フリーゲージトレインの技術開発を巡る経緯

軌間可変技術評価委員会(H29.7.14)の評価結果について

車軸の摩耗対策について

車軸の摩耗量と走行距離の目安について

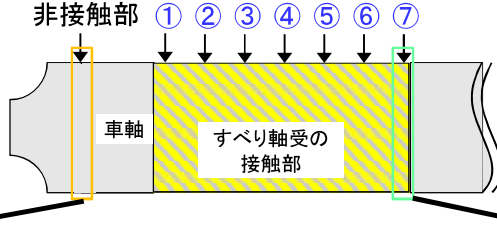
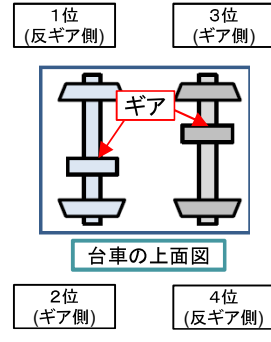
1. 検証走行試験(約3.2万キロ(標準軌走行距離約2.9万キロ)走行)後、3台車(6軸12箇所)を分解調査。
2. 平成26年度の耐久走行試験時は最大約230 μ mの摩耗が確認されたが、今回は最大で約2.5 μ m。摩耗対策が相当程度の効果を有することを確認。
3. これらの測定値から、車軸を交換することなく走行可能な距離を予測したところ、12箇所のうち10箇所において、60万キロ以上と推定(各部位の摩耗量から求められる走行可能距離は別表のとおり)。
4. 従って、耐久走行試験に移行する場合は、車軸メッキ厚の増加、すべり軸受の加工精度の向上など、車軸の交換周期を延伸するための新たな対策を立案し、その効果を確認することが必要。

摩耗平均値（半径）と走行距離の目安				備考
	部位	摩耗量	走行距離推定		
			標準軌	（新在換算）	
⑤台車 （150%乗車）	1位	0.6 μ m	約94万km	（約141万km）	
	2位	—※	—		—※：摩耗は確認されず
	3位	—※	—		—※：摩耗は確認されず
	4位	2.5 μ m	約23万km	（約35万km）	すべり軸受の形状不整による応力集中を確認
⑥台車 （150%乗車）	1位	0.2 μ m	約356万km	（約534万km）	
	2位	0.9 μ m	約66万km	（約98万km）	
	3位	1.6 μ m	約36万km	（約54万km）	
	4位	—※	—		—※：摩耗は確認されず
①台車 （空車状態）	1位	—※	—		—※：摩耗は確認されず
	2位	0.7 μ m	約78万km	（約117万km）	
	3位	0.6 μ m	約97万km	（約146万km）	
	4位	0.5 μ m	約124万km	（約185万km）	
【参考】 算出方法等	※各台車の1～4位（右図）の各部位について、非接触部と接触部の差を算出 接触部：軸方向7点（①～⑦）における各円周方向4点（①～④）の合計28点の平均値 非接触部：軸方向1点における円周方向4点（①～④）の合計4点の平均値

①車軸とすべり軸受との間の圧力の検証結果

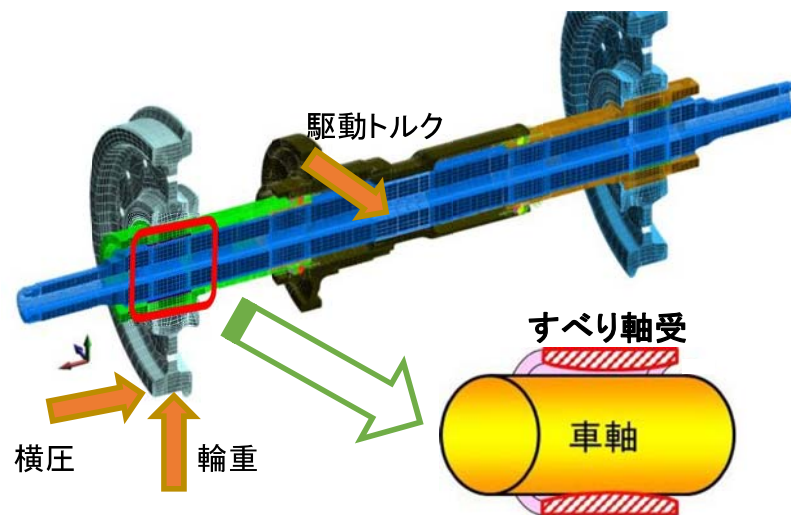
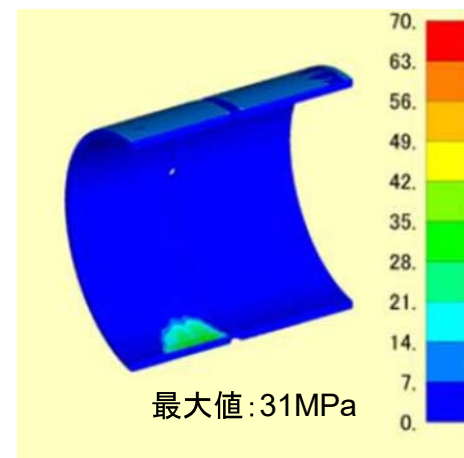
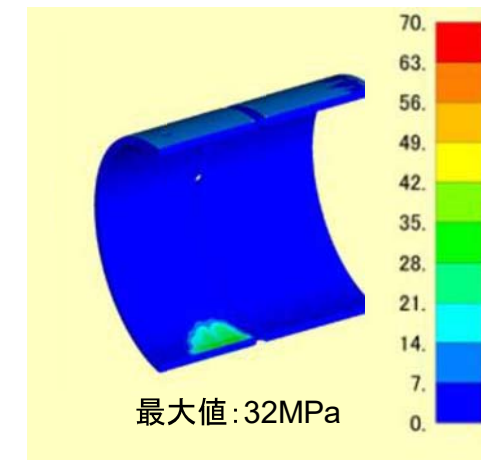
- 車軸のメッキ厚を増加することにより、すべり軸受との接触状態が変わると、走行時の摩耗の状況に影響を及ぼす可能性がある。
- このため、数値解析により、メッキ厚を増加した車軸とすべり軸受との間の圧力（接触面圧）の変化を、メッキ厚（ $20\mu\text{m}$ 、 $50\mu\text{m}$ ）、車輪位置（標準軌側、狭軌側）、輪重の大きさ（静止状態、輪重変動状態）の条件を変えて検証。
- その結果、メッキ厚を $50\mu\text{m}$ に増加しても、 $20\mu\text{m}$ と比べて、接触面圧の最大値や面圧の分布状況は変わらないことを確認した。このため、走行時の車軸とすべり軸受の接触状態は、メッキ厚を増加しても変わらないものと推定。

②メッキ厚増加の施工状態の検証結果

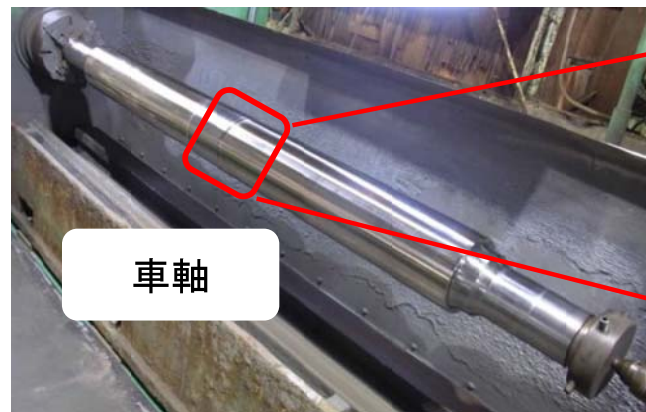
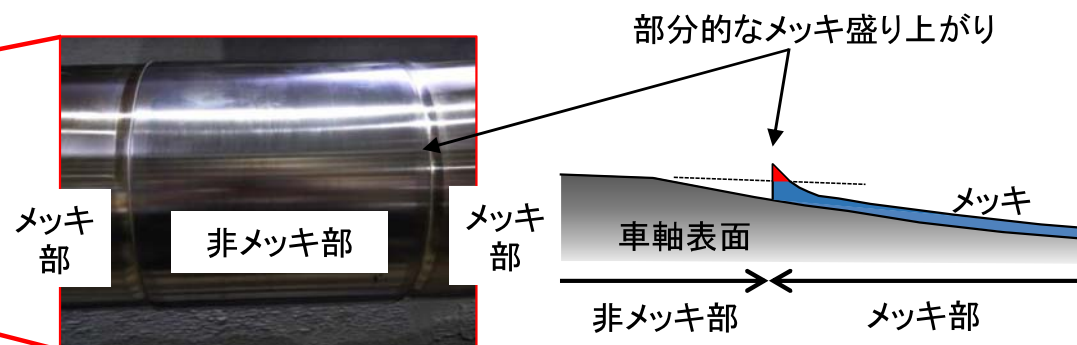
- FGT用の実物大のモデル車軸を用いて、 $50\mu\text{m}$ のメッキ処理（ニッケルボロンメッキ、施工管理値 $50\sim 60\mu\text{m}$ ）を行い、メッキ後の車軸の寸法やメッキ表面粗さ（表面の凹凸）を計測してメッキ増厚の施工状態を検証した。
- その結果、メッキ厚は施工管理値（ $50\sim 60\mu\text{m}$ ）の範囲内にあり、また表面粗さも基準値内にあったことから、良好に施工できることを確認。
- なお、メッキ部の端部において、部分的なメッキ盛り上がり認められたため、実際の車軸にメッキ施工を行う場合には、メッキ部と非メッキ部の位置の調整等を行い、当該盛り上がりの影響がでないようにする必要がある。

メッキ境部のメッキ盛り上がりの状態

メッキ部と非メッキ部の位置の調整（マスキング位置の見直し）や補助電極の追加※等により対応

※車軸のメッキ施工に用いている電解メッキでは、電流が集中する部分でメッキが厚くなりやすいため、補助的に電極を追加して電流を制御しメッキの厚さを抑制する。

回転曲げを受ける切り欠きを有する丸棒

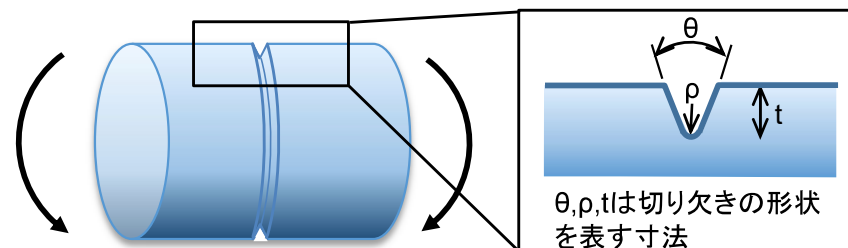
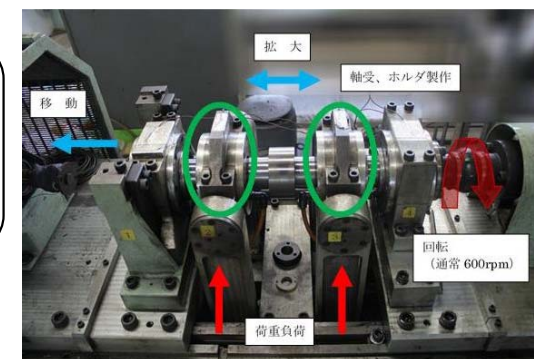
- 金属材料の回転曲げ疲労強度は一般にメッキ厚の増加に伴い低下する傾向があるため、FGTの車軸のメッキ厚を増加する場合においても、車軸が必要な疲労強度を有するかどうか確認する必要がある。
- 現在のFGTの車軸については、過去の疲労強度試験※¹に基づき、 $20\mu\text{m}$ のメッキ施工により、疲労強度がメッキがない場合に比べて11%低下することを考慮して設計、製造されてきた。

- このため、メッキ厚を $50\mu\text{m}$ に増加しても、疲労強度の低下が11%以内であることを確認する必要があり、文献調査等による検討や、より精度の高い疲労試験(軸径 45mm の試験軸※²)による検証を行う。

- 文献調査に基づき、一般的な金属材料(丸棒)の切り欠きによる疲労強度の低下率に関する算定式を用いて、試験軸および実際の車軸でのメッキ厚の影響を試算した。

その結果、軸径 45mm の試験軸のメッキ(厚さ $50\mu\text{m}$)の疲労強度の低下率は、軸径 7.8mm の試験軸のメッキ(厚さ $20\mu\text{m}$)とほぼ変わらない結果であった。

また、車軸(軸径 187mm)のメッキ(厚さ $50\mu\text{m}$)では、疲労強度の低下率はさらに小さい結果であった。

- 引き続き、現在製作中の試験軸(軸径 45mm)を用いた回転曲げ疲労試験により疲労強度を最終検証する。
